### INFORME TÉCNICO DE FISCALIZACIÓN AMBIENTAL

**PROYECTO ECO ESPACIOS (EDIFICIO MAIMONIDES 551) - SANTIAGO**

**DFZ-2024-2183-XIII-RCA**

**FEBRERO 2025**

Figura 3.

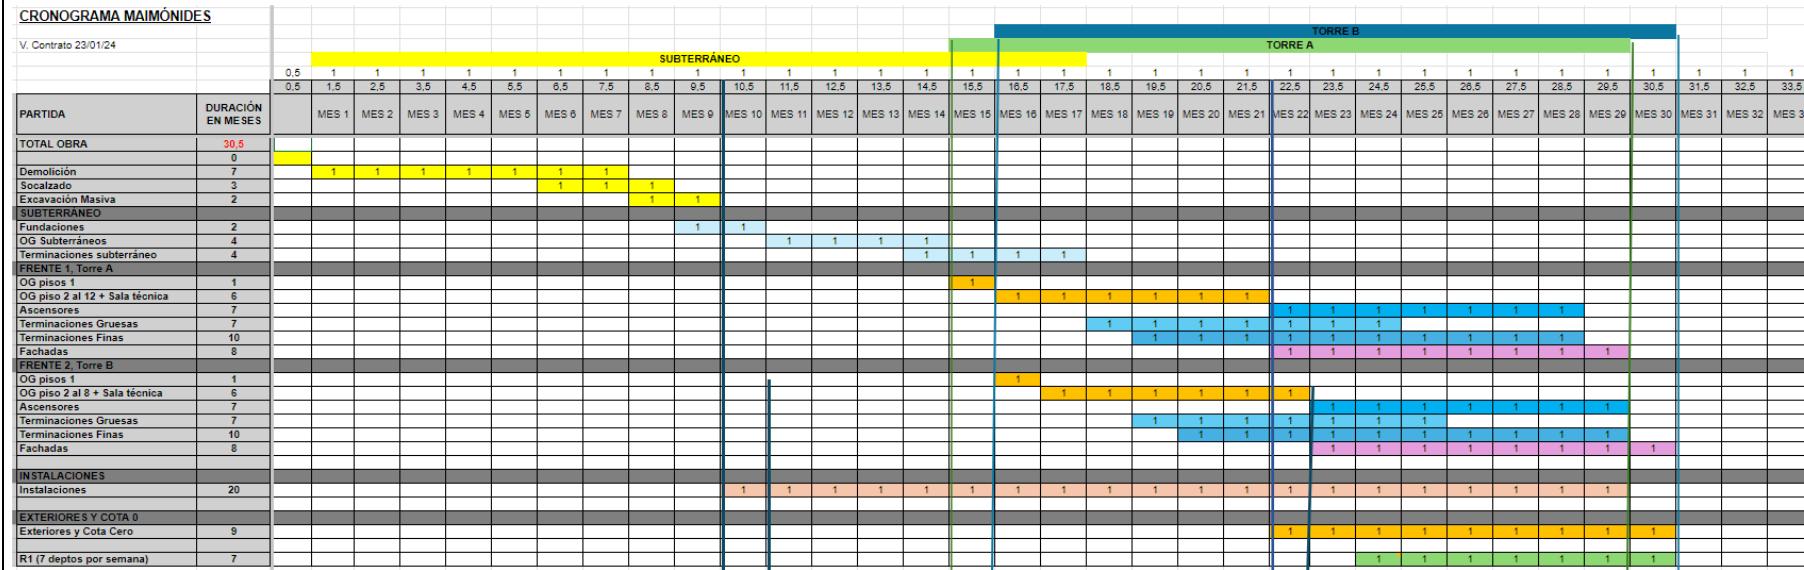
- Cierre de vanos, y barrera acústica en losa de avance: En la inspección, no se observó faenas de construcción en altura, tampoco cierre de vanos ni barrera modular, actividades correspondientes a la etapa de construcción (Figura 3). Durante la inspección se estaban desarrollando trabajos de demolición, Víctor Aguayo indicó que se encuentra en la

etapa de obras preliminares, que implica demolición, de pilas (de socalzado), y excavación, respecto a la duración de las etapas. Por lo que no aplica esta medida en el estado actual de la obra.

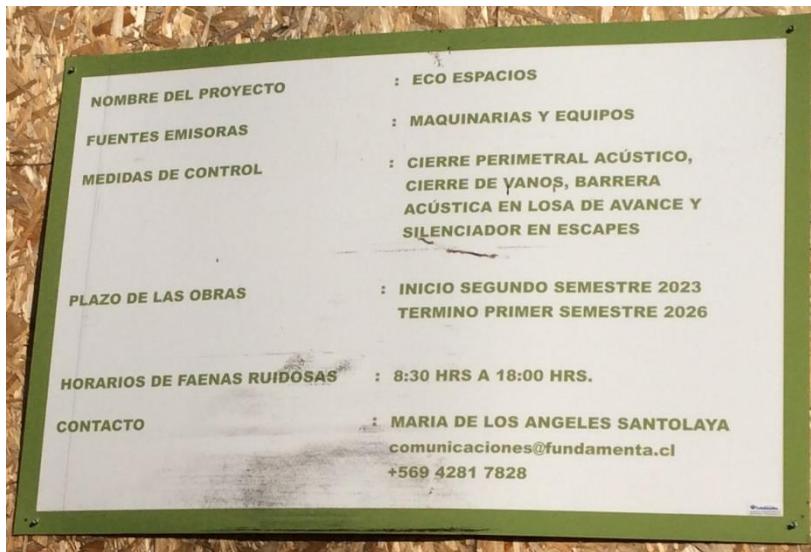
<b>Lugar, forma y oportunidad de implementación</b>	<p><b>Lugar:</b> Instalación de Faena.</p> <p><b>Forma:</b> Por medio de cartel informativo al ingreso de la obra durante toda la fase de construcción del Proyecto, con información semanal de las actividades. Mayores detalles en respuesta 8.2 de la Adenda Complementaria.</p> <p><b>Oportunidad:</b> Al inicio de la fase de construcción.</p>
<b>Indicador que acredite su cumplimiento</b>	<p>Registro fotográfico de cartel informativo.</p> <p>Registro fotográfico o papel de quejas de las comunidades aledañas.</p> <p>Registro fotográfico o papel de respuestas a consultas emitidas dentro del plazo máximo de 3 días hábiles.</p>
<b>Forma de control y seguimiento</b>	Envío de un Informe de Control y Cumplimiento a SMA.
<b>Referencia al ICE para mayores detalles</b>	Capítulo 10.1.1 del ICE.
<b>Hecho (s):</b>	
<b>Hechos constatados:</b>	
Durante la inspección ambiental, se observó un letrero ubicado a la entrada del proyecto (por la calle Maimónides). En el letrero informativo se observó las fuentes emisoras, las medidas de control, el plazo de las obras (inicio segundo semestre 2023 y término primer semestre 2026), y horarios de faenas ruidosas (8:30 a 18:00 horas). Además, del medio de contacto María de Los Angeles Santolaya, el correo electrónico y el teléfono (Fotografía 10).

Al ser consultado por el canal informativo, Víctor Aguayo indicó que, a través de un cartel en la entrada del proyecto, se informa datos para contactarse con María de Los Ángeles Santolaya, quién se encarga de resolver las consultas con la comunidad. También indicó que principalmente se ha trabajado con el edificio Eco ciudad, en la cual, a través del administrador del edificio, se ha indicado las etapas y procesos de la faena constructiva. Asimismo, señaló que han establecido comunicación con 11 edificios alrededor del proyecto.

A partir del Acta de Inspección Ambiental, se solicitó información al titular, respuesta recibida por esta Superintendencia el 01 de agosto de 2024. El titular adjuntó cartas de aviso a la comunidad con fechas desde enero de 2024 a julio de 2024, en las cartas se indica las fechas de la obra indicando inicio enero 2024 y término agosto 2026. Además, se informa que, una vez finalizada la demolición, se comenzará con el socalzado, excavación y fundación, trabajos que se realizarán en un periodo aproximado de entre 4 y 5 meses. Sin embargo, el titular no adjuntó registros fotográficos o papel de quejas de las comunidades aledañas y/o registro fotográfico o papel de respuestas a consultas. Asimismo, no indicó la recepción de quejas de las comunidades aledañas y/o registro fotográfico o papel de respuestas a consultas emitidas. Tampoco se adjunta en los informes enviados en esta Superintendencia.
